プリント基板用製品 B2CF3.50 シリーズ梱包変更のお知らせ

- 対象製品シリーズ： B2CF3.50 シリーズ
※品番型式の詳細は、次頁以降の“対象製品リスト”をご覧ください。

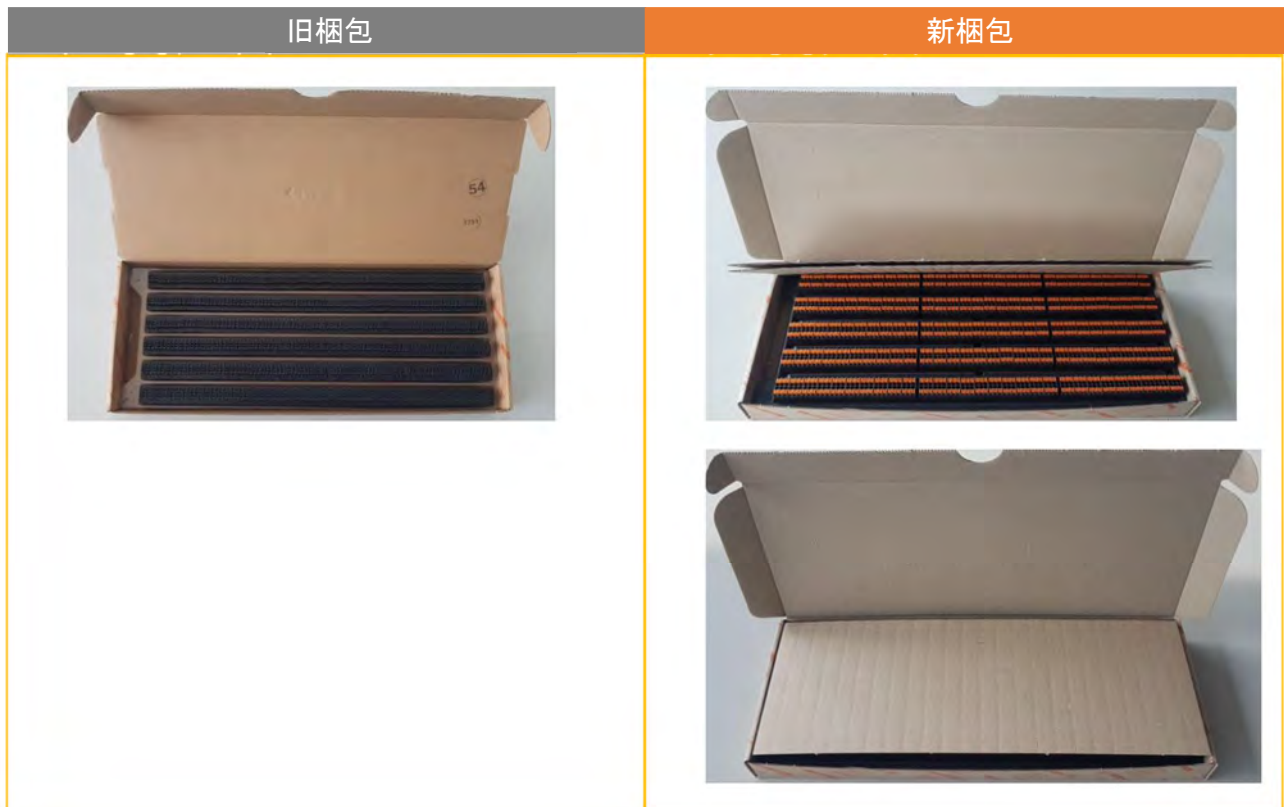
この度、プリント基板用製品 B2CF3.50 シリーズの梱包を変更させていただく事となりました。この変更にと
もない一部の製品の梱包数量が変更となります。詳細につきましては、次頁以降の“対象製品リスト”でご確
認いただけます。その他、電氣的仕様、品番、型式などの変更はありません。

項目	旧梱包	新梱包
簡易トレイ： 製品の並び： 緩衝材	<ul style="list-style-type: none"> ・ 透明トレイ ・ プラグ側が上向き ・ なし 	<ul style="list-style-type: none"> ・ 黒色トレイ ・ 電線挿入口が上向き ・ ボール紙

- 対応時期
2022年11月製造分より、新しい梱包で生産を開始いたします。変更時期は在庫状況により前後する場
合があります。
